製造販売元：株式会社アステック
販売元：株式会社カネカメディックス**Demax インフレーションデバイス 仕様変更のお知らせ**

販売名	Demax インフレーションデバイス
品番	IFD30
医療機器 届出番号	11B2X10025000017
変更時期	2021年12月出荷予定分より
ロット	LD210435以降

Demax インフレーションデバイス 仕様変更のご案内

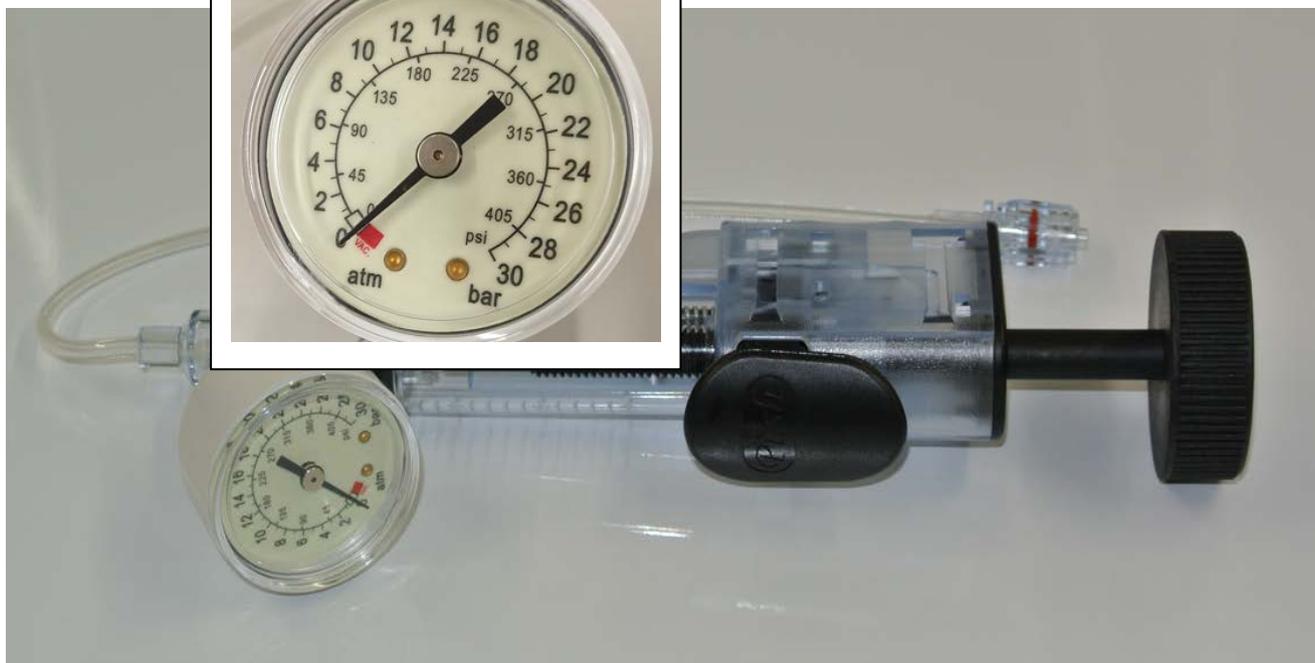
- 【仕様変更点】
1. プランジャー（回転ハンドル）の形状変更
加圧、減圧する際に回転方向をわかりやすくするため、従来円形状のハンドル部を D 型に変更し「**J**+・**D**-」の刻印を付けました。
 2. メーターパネルのデザイン変更
生産性向上のため、パネル中央部にエンボス加工を施しました。
(当面の間エンボス付きと無しが混在します)
